**DOCUMENTOS DE RESPUESTAS  
PROCESO COL 0000128063**

**OBJETO:** Suministro e instalación de plantas de tratamiento de agua potable para pozo profundo en el municipio de Uribe Meta Corregimiento de la Julia Veredas Buenos Aires y La Pista.

A continuación, se da respuesta a las solicitudes de aclaración recibidas por escrito por parte de algunos posibles proponentes:

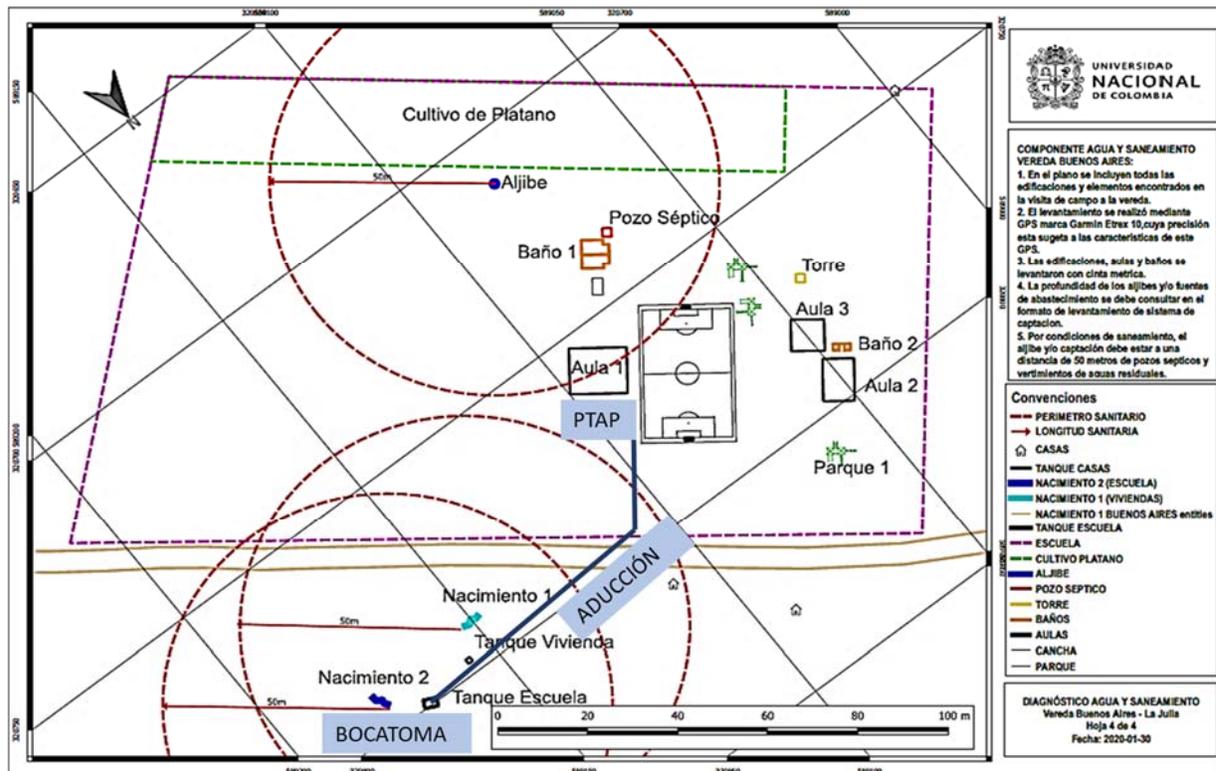
**PREGUNTA 2:** En caso de tener medidas, levantamiento, planos de la ubicación de las plantas en los sistemas de abastecimiento proporcionarlos.

**RESPUESTA:** Los levantamientos topográficos y planos de detalle de localización de las plantas no se encuentran disponibles. Es de resaltar, que los equipos de tratamiento solicitados en el proceso de selección se han orientado hacia tecnologías no convencionales para evitar las dificultades de obras de ingeniería para potabilización en ferrocemento. Se aclara que por parte del PNUD se proveerá las estructuras necesarias para el soporte de las plantas. A continuación, se presenta a nivel esquemático la localización preliminar del sistema en la escuela Buenos Aires.

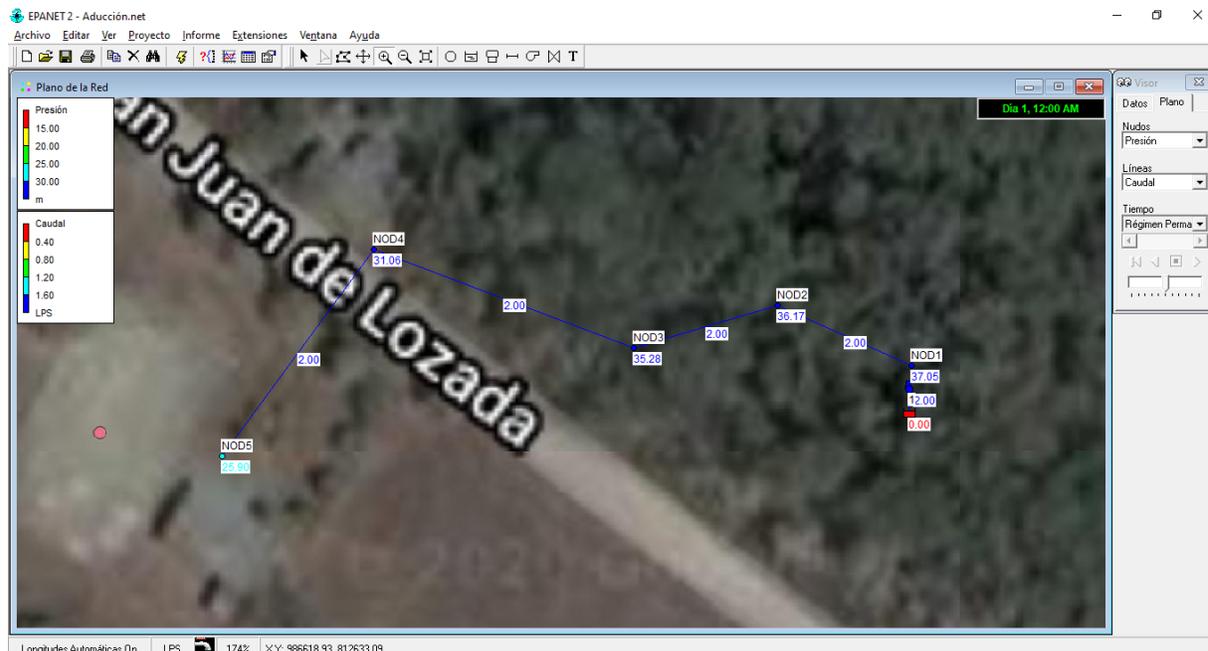
**PREGUNTA 5:** Las bombas que extraen el agua de la Fuente, son tipo sumergible o centrífugas, remitir información de cabeza dinámica y cabeza estática, potencia y demás información técnica relevante, de cada sistema para el cual funcionarán las dos plantas.

**RESPUESTA:** Actualmente existen para cada fuente bombas que impulsarán el flujo hasta los tanques de almacenamiento de agua cruda. La cabeza dinámica según los modelos preliminares en EPANET se adjunta en el gráfico siguiente para la condición hidrodinámica de flujo. Por gravedad ninguno de los dos sistemas puede o podrá ser alimentado.
